# **A** nalyse critique de l'étude d'incidences sur l'environnement de Vincotte environnement, réalisée en vue d'obtenir le permis unique relatif au projet d'implantation d'un parc de 6 éoliennes a Braine-le-Comte et Soignies

**23 Novembre 2011**

Nous sommes un collectif d'habitants des Communes de Braine le Comte et Soignies, concerné par le projet d'implantation d'un parc industriel de 6 éoliennes par Electrabel.

Figure 2: carte des vents à 75 m – localisation corrigée du projet, s'étendant verticalement et situé dans la zone de vents à 6 m/s. A noter qu'il existe une carte plus précise par province. Pourquoi n'a-t-elle pas été utilisée ?

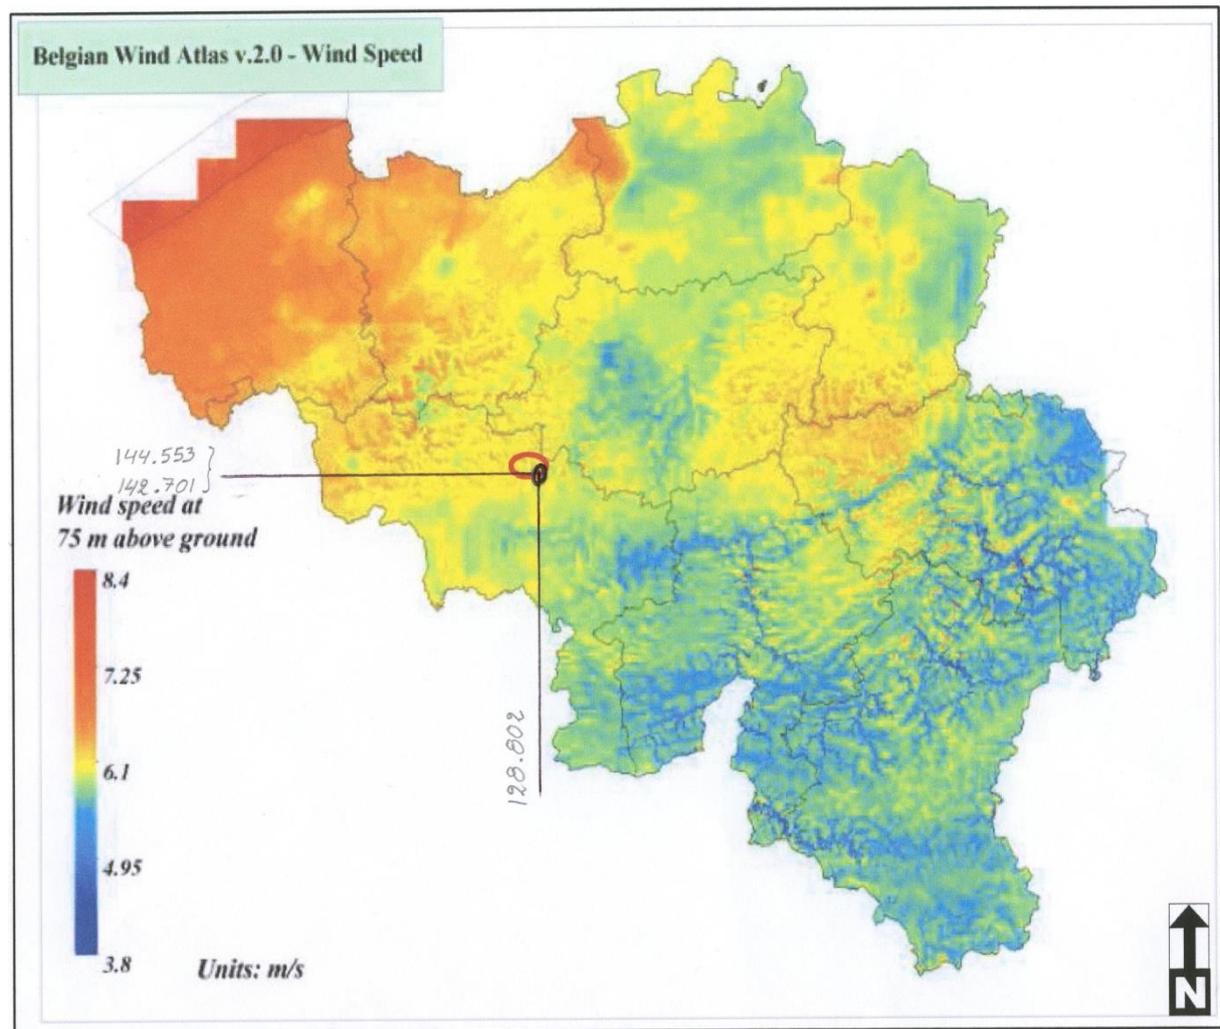
La carte corrigée est reprise ci-après.

Figure : zones d'intrusion visuelle corrigée (note : le n°6 est en réalité le n°9)

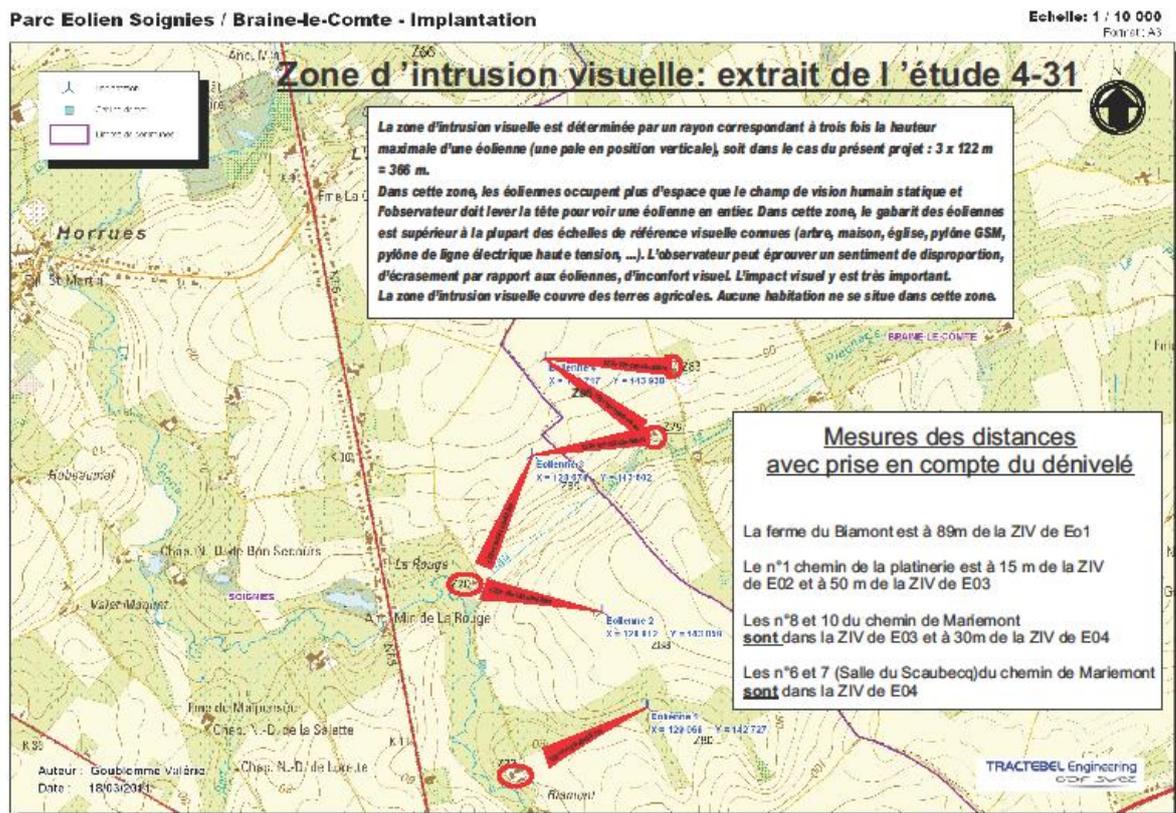
Il en découle que les jardins et cours de ces habitations sont donc en partie dans la zone d'intrusion visuelle qui leur correspondent. Leurs propriétaires sont donc privés de leur droit au bien-être et à la jouissance complète de leur bien.

Les triangles rouges représentent la zone d'intrusion visuelle corrigée, c'est-à-dire la hauteur de l'éolienne soit 122 m multiplié par 3 donc 366 m augmenté de la différence de dénivelé.

Figure : rose des vents produite par le logiciel WAsP.

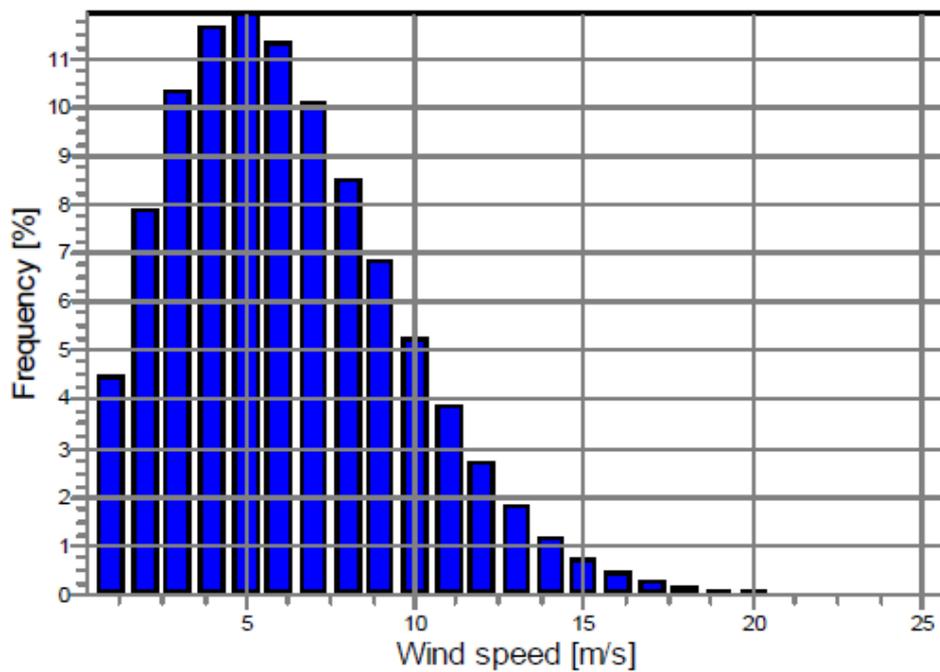
Distribution des vitesses de vent selon l'étude d'incidence (dérivée de la vitesse moyenne puis calculée selon la distribution de Weibull avec  $k=1.92$ ) à 78.3 m/s (et non à 75.5 m pour le Repower MM92,  $k=1.91$ ).

Figure 4.5-4 : Représentation cartographique des niveaux de bruit pour un vent de 8 m/s

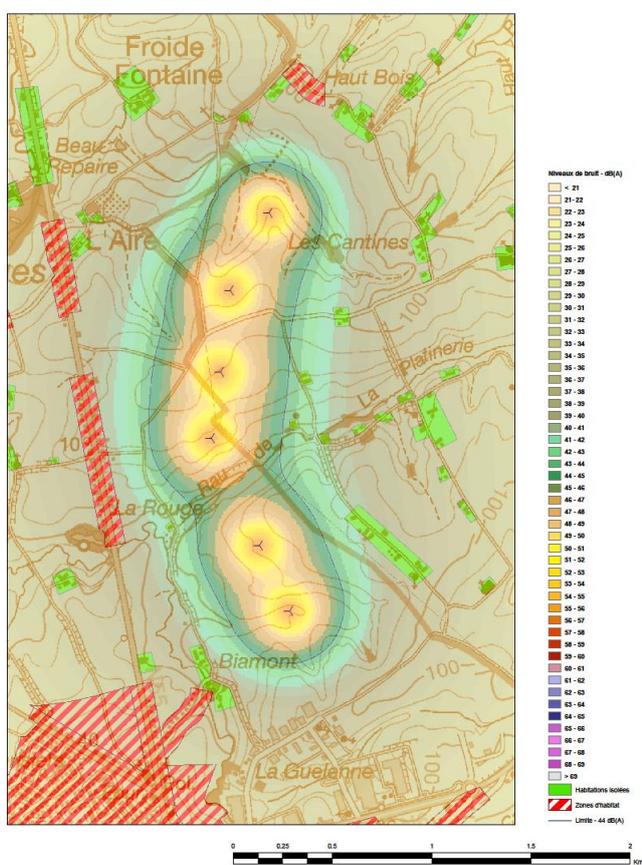
Il semble admis que le bruit généré par les éoliennes puisse commencer à être couvert par le bruit ambiant. Dès lors c'est à cette vitesse (au sol) qu'il faut vérifier les simulations.
